1.1 CONCEPTO TÉCNICO No. CT:	**CT-6970**
1.2 ÁREA:	TÉCNICA Y DE GESTIÓN
1.3 COORDINACIÓN:	INVESTIGACIÓN Y DESARROLLO
1.4 REFERENCIA CRUZADA RADICADO FOPAE:	2013ER7925
1.5 RESPUESTA OFICIAL No.	**RO-64173**

2.1 SOLICITANTE:	CURADURÍA URBANA No. 5
2.2 PROYECTO:	AK 3 57 15
2.3 LOCALIDAD:	2. Chapinero
2.4 UPZ:	90. Pardo Rubio
2.5 BARRIO O SECTOR CATASTRAL:	Barrio Bosque Calderón
2.6 DIRECCIÓN:	Av. Carrera 3 No 57-15/14 y Calle 57 No 3-34 (*)
2.7 CHIP:	AAA0090KBEA, AAA0090JUAF, AAA0090JUBR (*)
2.8 MANZANA CATASTRAL:	31
2.9 PREDIO CATASTRAL:	26, 01, 02
2.10 ÁREA (m^2):	0.11988 (**)
2.11 FECHA DE VISITA:	29 Mayo de 2013

Fotografía No. 1. Predio de la calle 57 No 3-34 de la localidad de Chapinero.

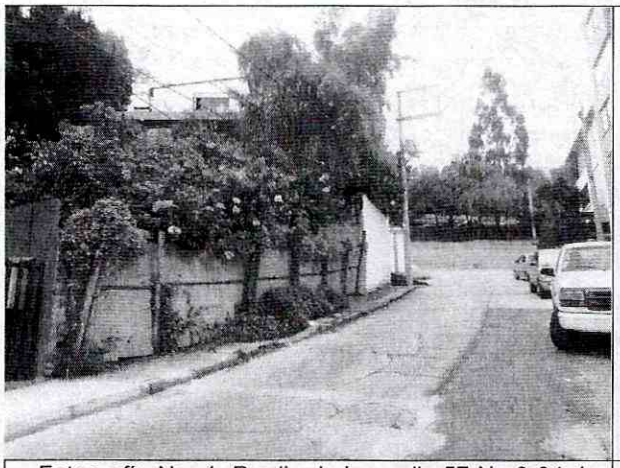
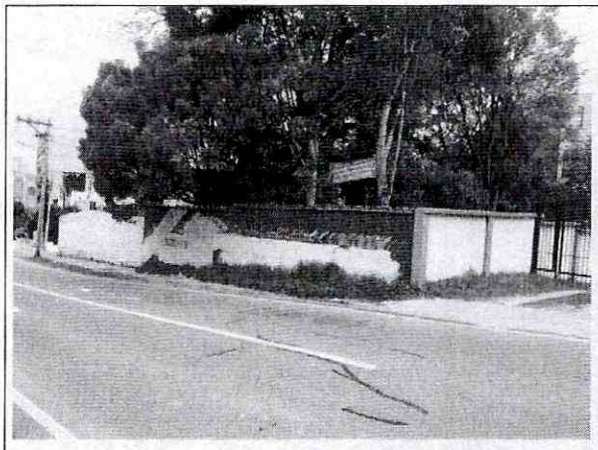
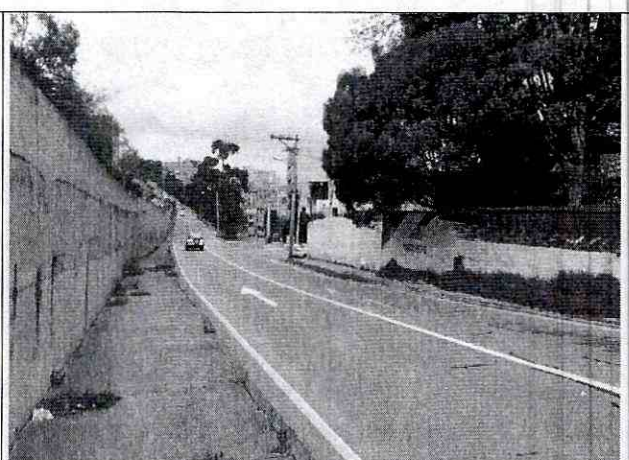
En el momento de la visita técnica, en los predio objeto del presente concepto técnico, se encontraron dos lotes vacios en los predios de la Av. Carrera 3 No 57-15 y Calle 57 No 3-34 y en el predio de la Av. Carrera 3 No 57-14 se encontró cuna construcción de dos niveles de altura con sistema estructural en mampostería simple, sin evidencias de afectación por procesos de remoción en masa de carácter local en su interior, ni de carácter general en la ladera o zonas aledañas al proyecto.(Fotografías No 1 a 4).
